審査ガイドに従って、入倉・三宅式等のばらつきを最大限考慮し 基準地震動の見直しを行え

入倉・三宅(2001)図7に点線等を加筆

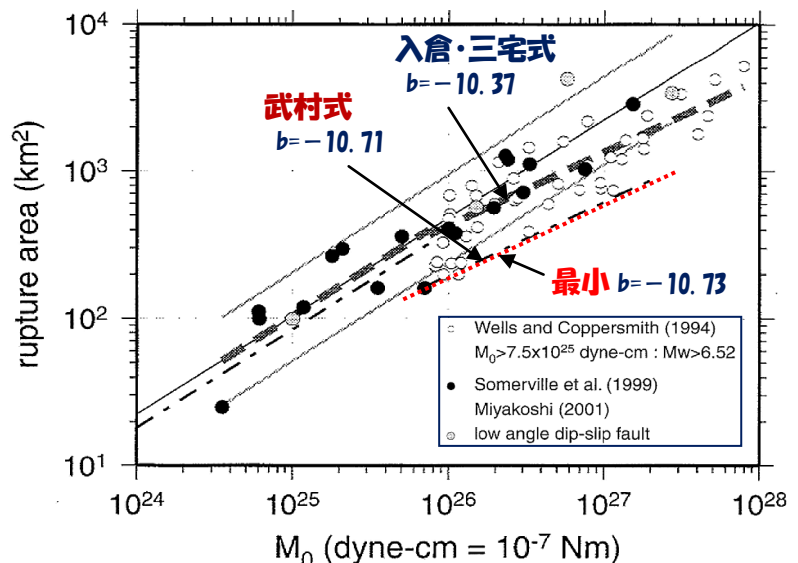
そこで安全側に、測定値中で最も大きな地震モーメントを与える点（最も下の点）を通る傾き1/2の直線を求めると、図内の点線で示したように $b=-10.73$ となる。さらに大きな地震が起こることもあり得ることを考えると、ばらつきの考慮としては最低限この値をとるべきであろう。そうすると同じ断層面積 S に対し、地震モーメントは入倉・三宅式 ($b=-10.37$) の5.25倍になる（上記式(2)により計算）。

我々はこれまで武村式を採用すべきであると主張してきた。まず、入倉・三宅式のばらつきにおける武村式の位置を確認しておこう。前図から分かるように、武村式 ($b=-10.71$) はばらつきにおける最外縁に非常に近い位置にあり、ばらつきの標準偏差 ($\sigma=0.193$) に対し、 1.76σ の位置（全確率の92%）を占めていて、地震モーメントは入倉・三宅式の約4.7倍になる。

[注釈2] S-M₀ 関係としての武村式

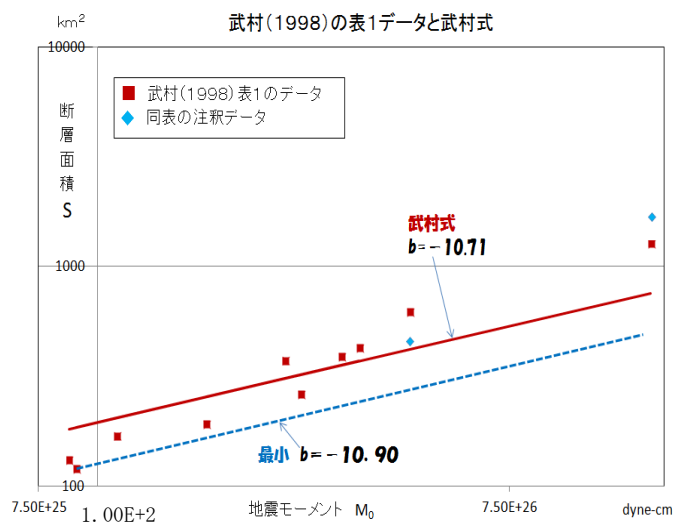
武村式を採用すれば、再び審査ガイド 3.2.3 に従って、そのばらつきを考慮しなければならないことになる。武村式の基になった10個の点のうち、最も下の点を通る傾き 1/2 の線を選ぶと、b=-10.90 となる (右図)。

断層面積 S を固定し、前記の式(2)を用いて計算すると、この場合の地震モーメントは入倉・三宅式(b=-10.37)の結果の 11.5 倍になる。
